## 5. 周氷河作用の影響に関する検討

## 6. F-4断層及びF-11断層に関する検討

## 指摘事項No.12及びNo.13に関する回答方針

F-4断層  
開削調査箇所壁面写真 (北側) (解釈線あり)

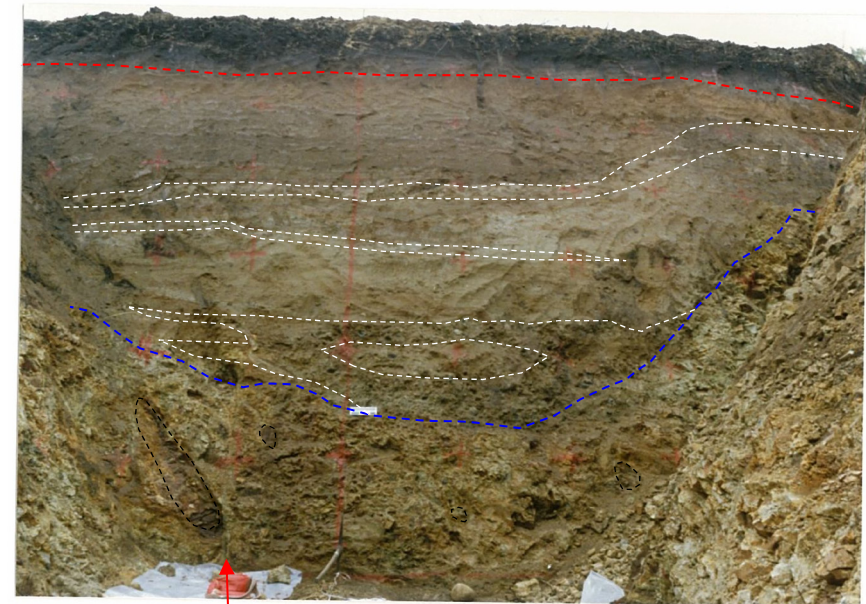
○F-4断層開削調査箇所については、スケッチと写真との対比を行い、写真に層相境界等の解釈線を示すこと。

- F-4断層開削調査箇所については、これまで、開削調査箇所壁面写真に基盤岩上面及び段丘堆積物上面の解釈線をトレースしたものを示していた。
- 今回、上記指摘事項を踏まえ、改めて基盤岩上面及び段丘堆積物上面の解釈線をトレースするとともに、第四紀層中の主な層相境界等もトレースする(P389参照)。
- トレースに当たっては、現有の壁面写真では層相が不明瞭な部分もあることから、スケッチに示された層相の分布標高を考慮する。

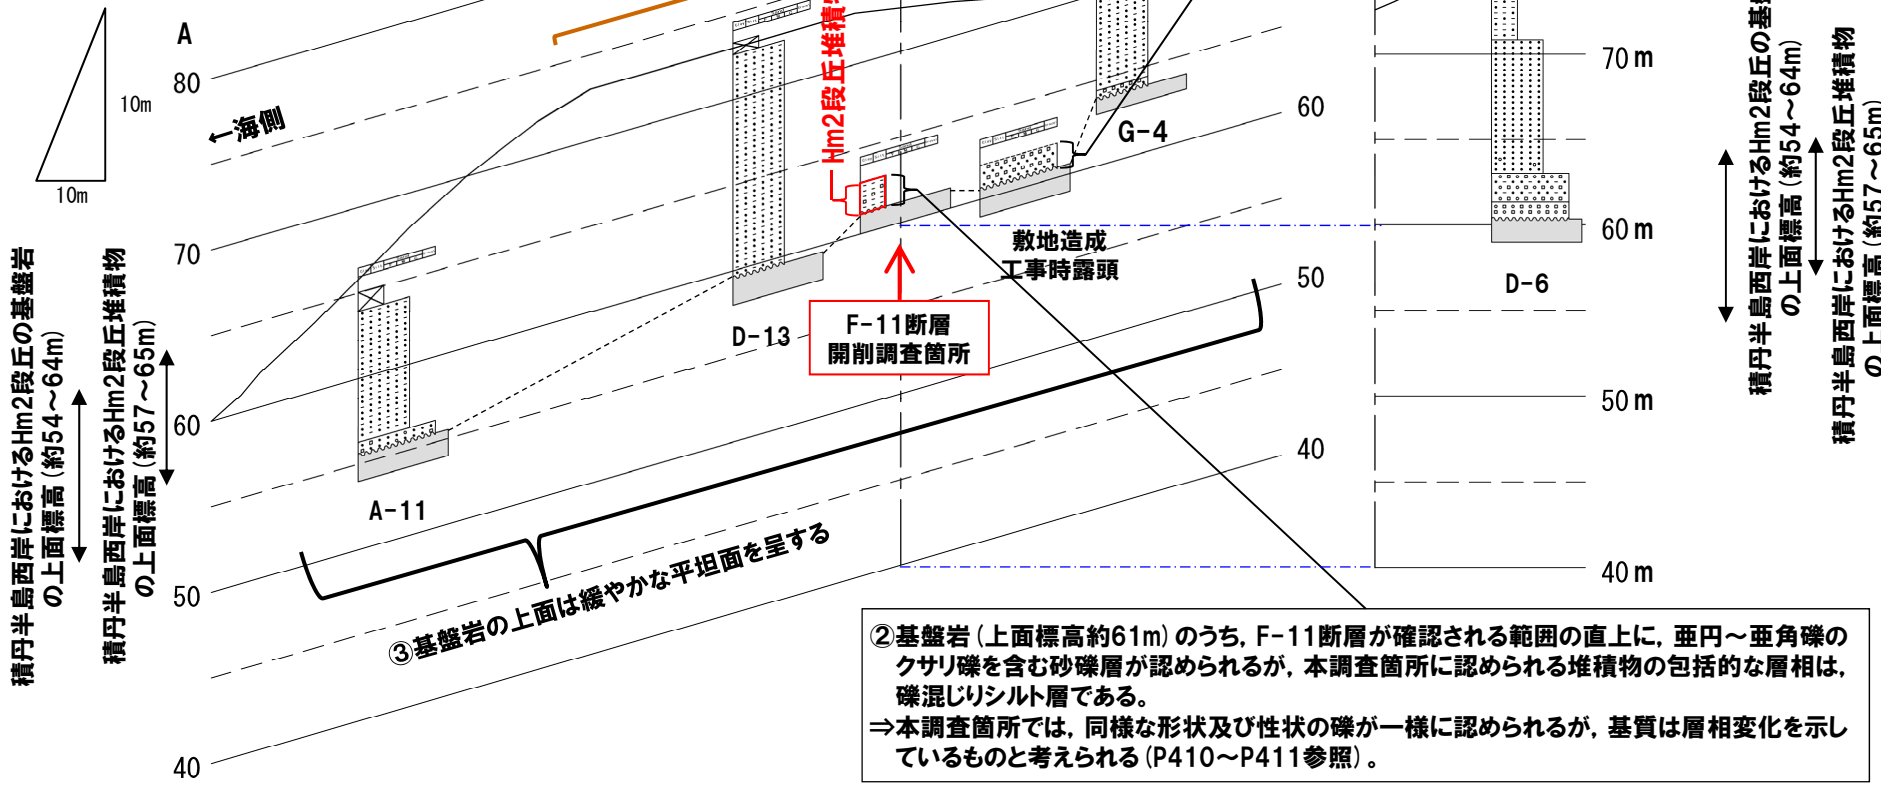
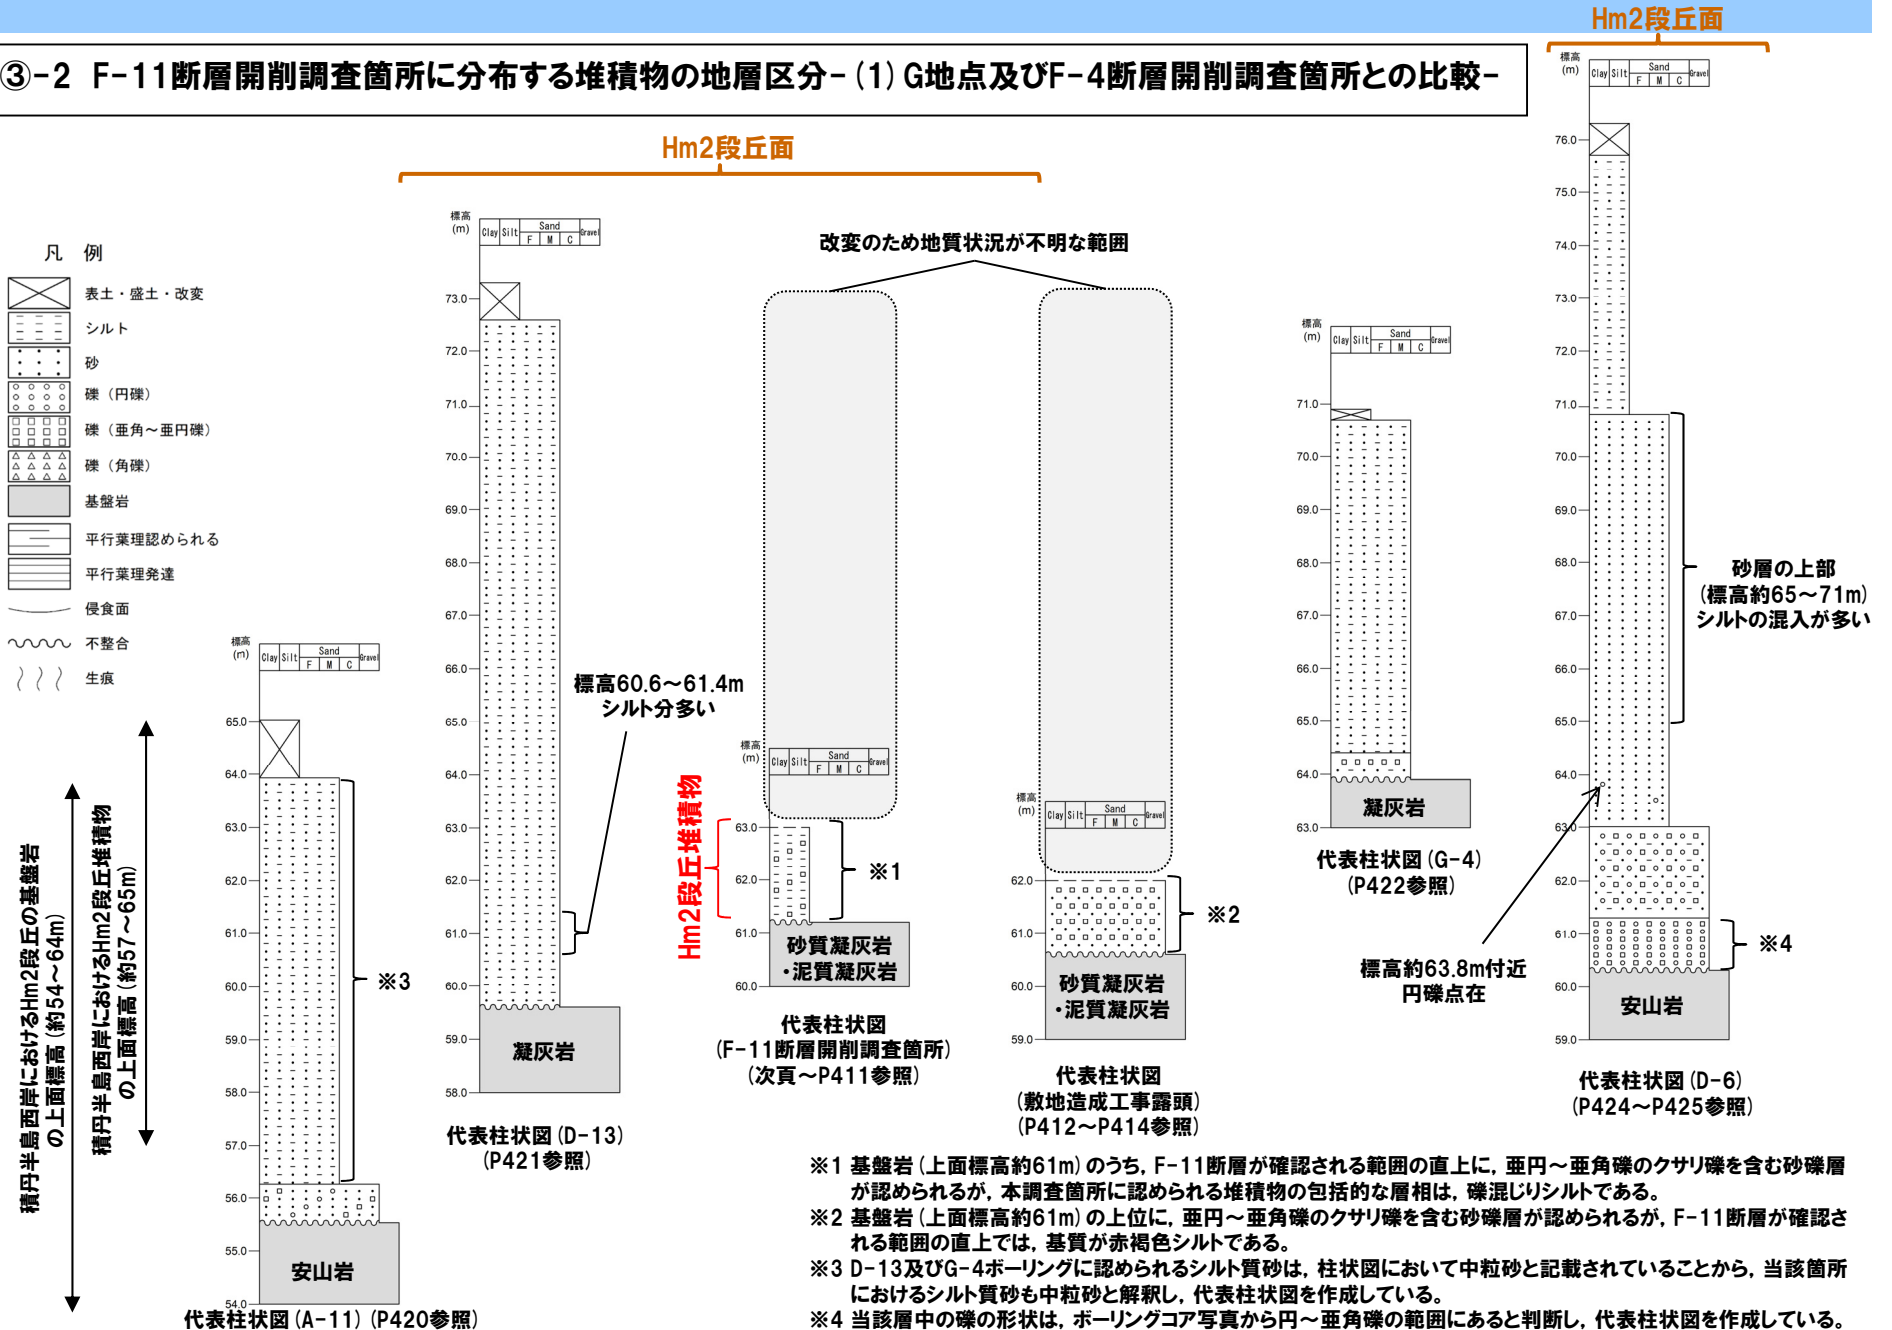
○F-11断層開削調査箇所に分布するHm2段丘堆積物については、周辺の調査結果に基づき基質が層相変化しているとのことだが、各地点の調査結果を断面図上で対比する等、調査位置及び調査結果の関係を分かりやすく整理すること。

- F-11断層開削調査箇所付近に位置する各調査箇所について、それぞれのスケッチ及び柱状図から代表柱状図を作成し、これらを断面図(汀線直交方向及び汀線方向)上に整理する(P408～P409及びP417参照)。
- なお、本章の構成は以下とし、R2.4.16審査会合資料に基づくものであるが、上記指摘事項は地層区分に関するものであることから、回答内容については、6.1章に記載している。
  - ・6.1章 F-4断層及びF-11断層開削調査箇所に分布する堆積物の地層区分
  - ・6.2章 上載地層によるF-4断層及びF-11断層の活動性評価

開削調査箇所(南側) 南側壁面の背後法面 壁面スケッチ

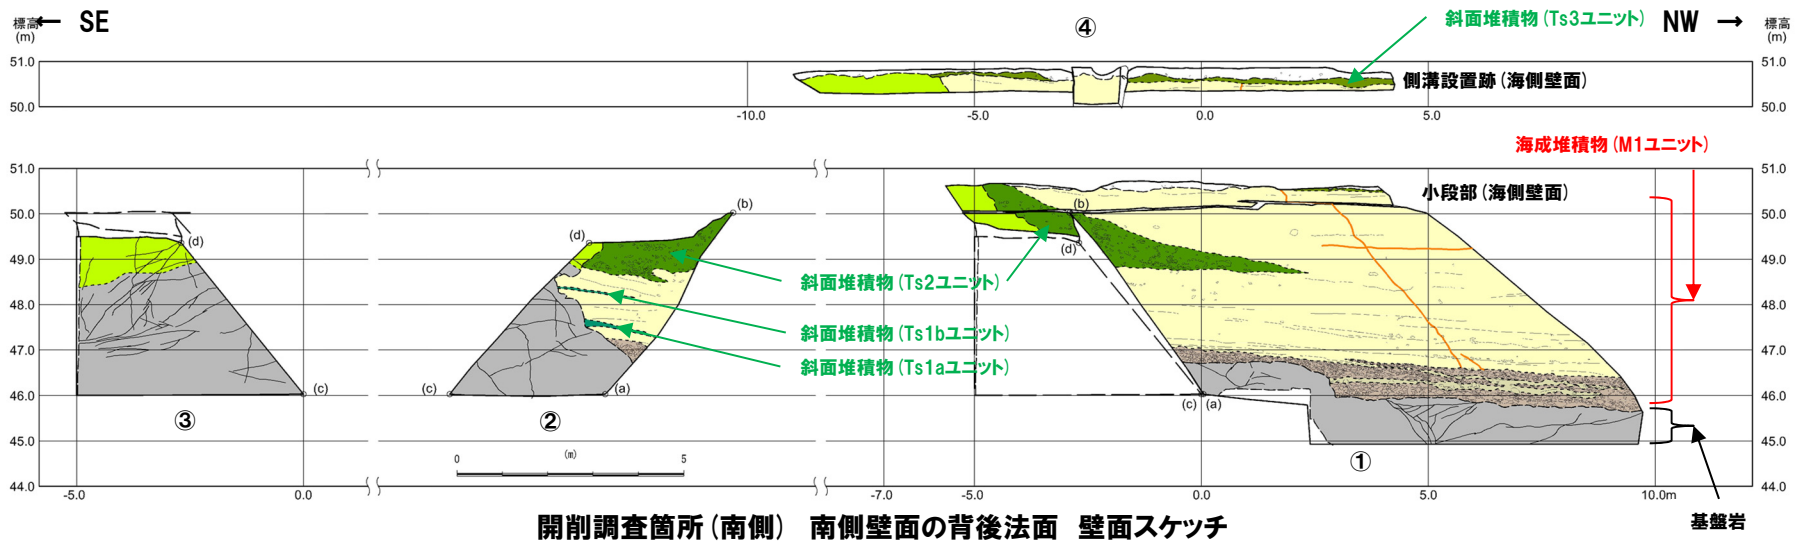
○開削調査箇所(南側)に認められる斜面堆積物(Ts3ユニット)については、当初、陸上堆積物と呼称し、最終的に斜面堆積物に区分していることについて、その変遷を整理すること。

- Ts1ユニット及びTs2ユニットは、南側壁面の背後法面において認められ、層相確認の結果、旧海食崖にコンタクトして分布すること及び各ユニットに含まれる礫種は、旧海食崖を形成する基盤岩の岩種と同じものが多く認められることから、斜面堆積物に区分している。
- 一方、Ts3ユニットについては、当初、南側壁面において認められたものであるが、当該壁面は改変に伴い、標高約51m以上の地層が消失していることから、その形成要因に関する評価が難しい状況であった。
- このため、各種観察(層相確認、X線CT画像観察及び薄片観察)の結果を踏まえ、まずは陸上堆積物(非海成堆積物)に区分したものである。
- その後、Ts3ユニットの分布状況を連続的に確認するため、南側壁面の背後法面において追加の人力掘削調査及びはぎとり調査を実施した。
- 追加の人力掘削調査の結果、陸上堆積物は、南側壁面の背後法面においても下位の海成堆積物を侵食して堆積する状況を確認した。
- 南側壁面の背後法面における各種観察及び分析(層相確認、礫種・礫の形状調査、薄片観察及び火山灰分析)の結果、Ts1ユニット及びTs2ユニットと共通する特徴が認められることから、Ts3ユニットは、Ts1ユニット及びTs2ユニットと同様、斜面堆積物に区分した。
- Ts3ユニットの地層区分の詳細をP439に示す。

開削調査箇所 (南側) 南側壁面の背後法面 状況写真

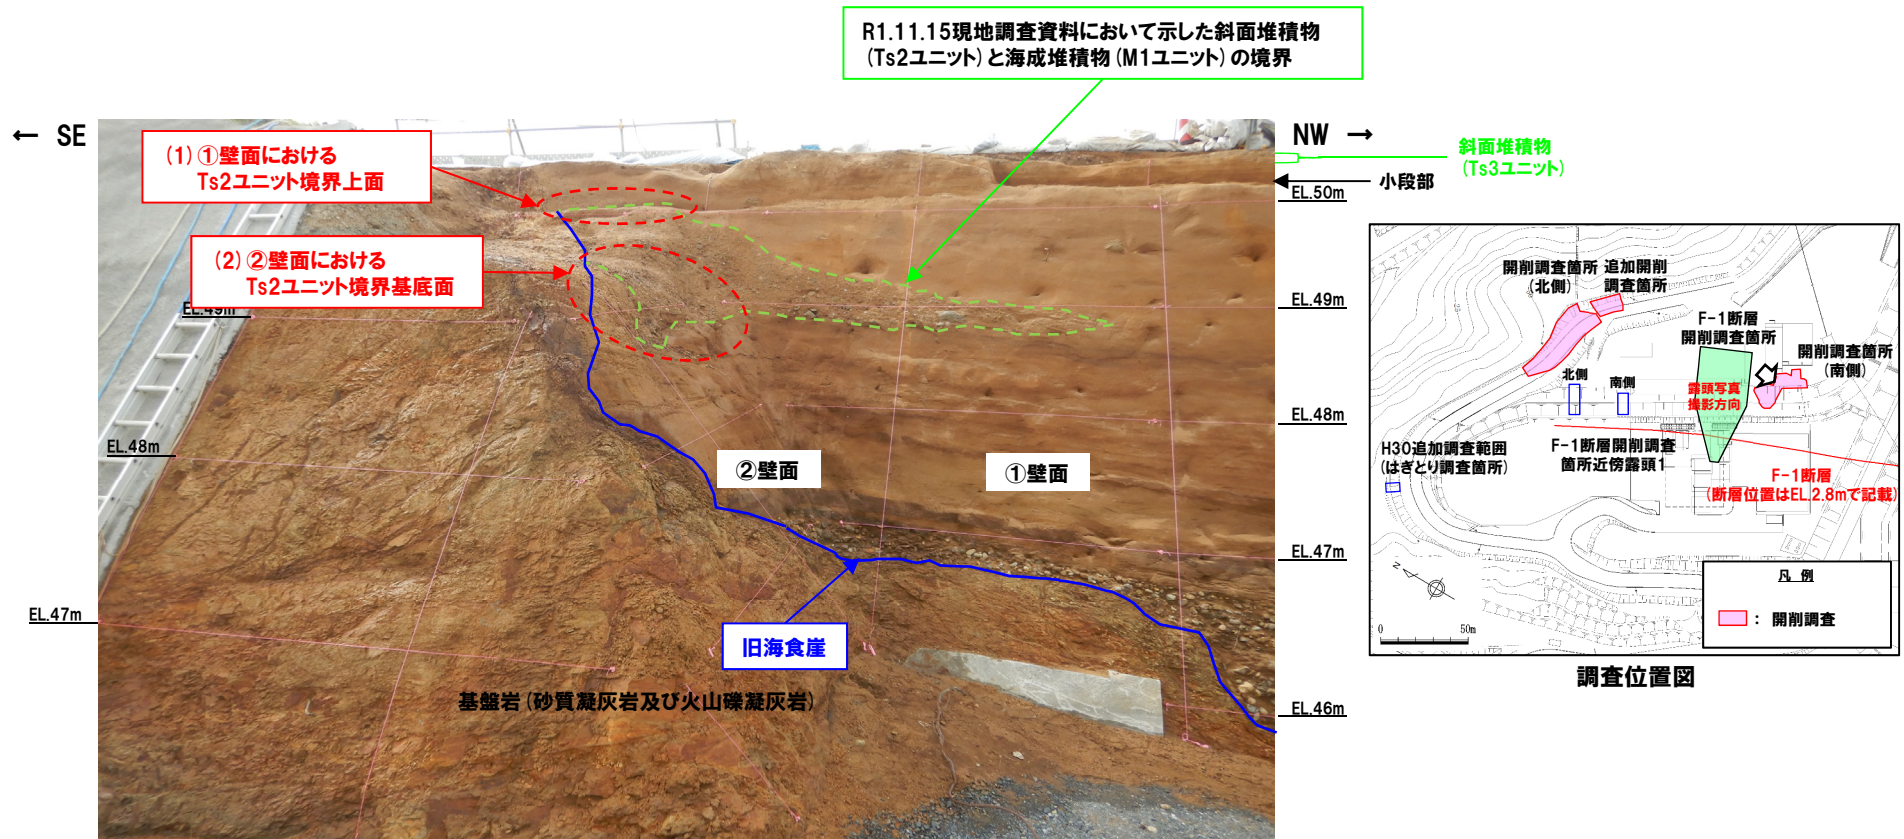
○斜面堆積物(Ts2ユニット及びTs1ユニット)の分布範囲について、R1.11.15現地調査後の詳細観察等に伴い、現地調査時の説明内容を変更していることから、その変更理由を資料に記載すること。

⇒R1.11.15現地調査資料においては、境界上面を標高約50mに位置する小段部付近までと示していた(P442参照)が、誤記であったことから、その旨を記載の上、分布範囲を適正化した(P443参照)。

⇒R1.11.15現地調査時点では、南側壁面の背後法面のスケッチを作成していない状況であったことから、状況写真において、層相の差異が明瞭な箇所を境界部として描画していた(P442参照)が、R1.11.15現地調査以降に実施した詳細観察結果を踏まえ、Ts2ユニット境界の基底面を適正化した(P443参照)。

⇒R1.11.15現地調査時点では、南側壁面の背後法面のスケッチを作成していない状況であったことから、状況写真において、比較的規模の大きいTs2ユニットを示すのみとし、Ts1ユニットについては示していなかった(P442参照)が、R1.11.15現地調査以降に実施した詳細観察結果を踏まえ、Ts1ユニットを追加した(P443参照)。
